改善箇所説明図

基準不適合発生箇所

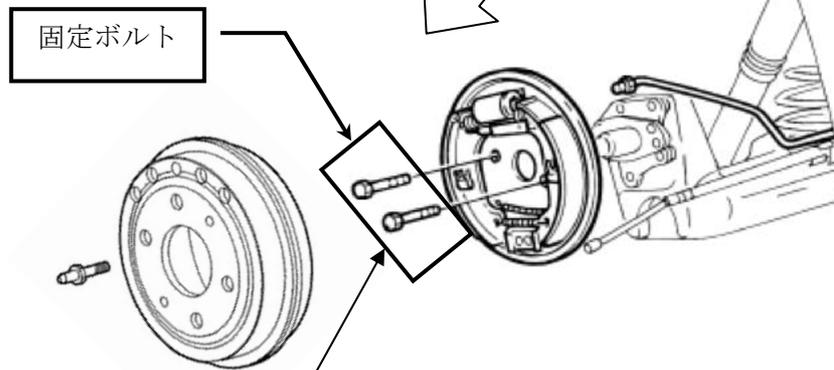
リヤ・ドラム・ブレーキにおいて、ブレーキドラム・バックプレートの固定ボルトの締め付けトルクが不足しているものがある。そのため、そのままの状態で使用を続けると、当該固定ボルトが緩み異音が発生し、最悪の場合、当該固定ボルトが外れ、ブレーキがロックするおそれがある。

改善措置の内容：全車両、当該固定ボルトを再度規定トルクで締め付ける。

識別：ダストブーツ（センターキャップ）に白色のマーキングをする（下図参照）。
